Reporte de terreno jueves 09 de febrero 2023, PFV Gran Teno 200MW

El presente documento es una síntesis de la visita a terreno realizada por las profesionales María Francisca Vera y Sandra San Martín en el marco de la fiscalización por parte del equipo de Medio Ambiente y EPC a las obras ejecutadas en el desarrollo del Proyecto Gran Teno 200MW.

Figura 1. Humectación de caminos. Fuente: registro fotográfico terreno.

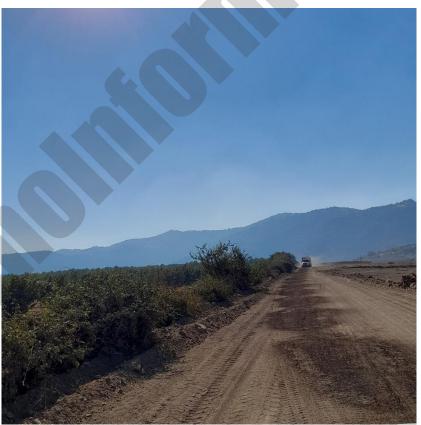
A pesar de que también se indica que se realiza humectación para los caminos internos, <u>esta medida es insuficiente ya que se levanta mucho polvo</u>, incluso a muy baja velocidad (10 km/hr), por lo que se recomienda aumentar la frecuencia de humectación para disminuir la generación de polvo.
